**Европейская экономическая комиссия****Комитет по внутреннему транспорту****Всемирный форум для согласования правил  
в области транспортных средств****Сто девяносто первая сессия**

**Соглашение 1958 года:****рассмотрение проектов поправок к существующим  
правилам ООН, представленных GRSP****Предложение по поправкам серии 03 к Правилам № 137  
ООН (лобовой удар с уделением особого внимания  
удерживающим системам)****Представлено Рабочей группой по пассивной безопасности\***

Воспроизведенный ниже текст был принят Рабочей группой по пассивной безопасности (GRSP) на ее семьдесят третьей сессии (ECE/TRANS/WP.29/GRSP/73, пункт 40). В его основу положен документ ECE/TRANS/WP.29/GRSP/2023/20 с поправками, содержащимися в приложении X к докладу. Этот текст представляется Всемирному форуму для согласования правил в области транспортных средств (WP.29) и Административному комитету (AC.1) для рассмотрения на их сессиях в ноябре 2023 года.

Образец А

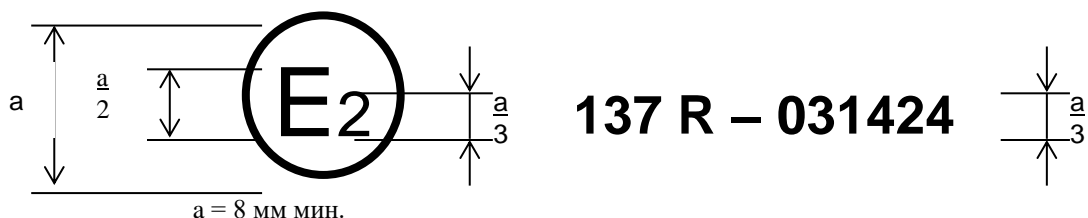
Приложение 2 изменить следующим образом:

Приведенный выше знак официального утверждения, проставленный на транспортном средстве, указывает, что данный тип транспортного средства официально утвержден во Франции (E 2) в отношении защиты водителя и пассажиров в случае лобового столкновения на основании Правил № 137 под номером официального утверждения 031424. Номер официального утверждения указывает, что официальное утверждение было предоставлено в соответствии с предписаниями Правил № 137 с поправками серии 03.

Образец В

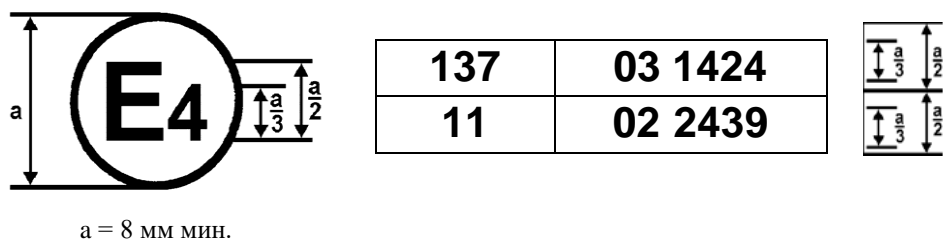
Приведенный выше знак официального утверждения, проставленный на транспортном средстве, указывает, что данный тип транспортного средства официально утвержден в Нидерландах (E 4) на основании правил № 137 и № 11<sup>1</sup>. Первые две цифры номеров официального утверждения указывают, что в момент предоставления соответствующих официальных утверждений Правила № 137 включали поправки серии 03, а Правила № 11 — поправки серии 02».
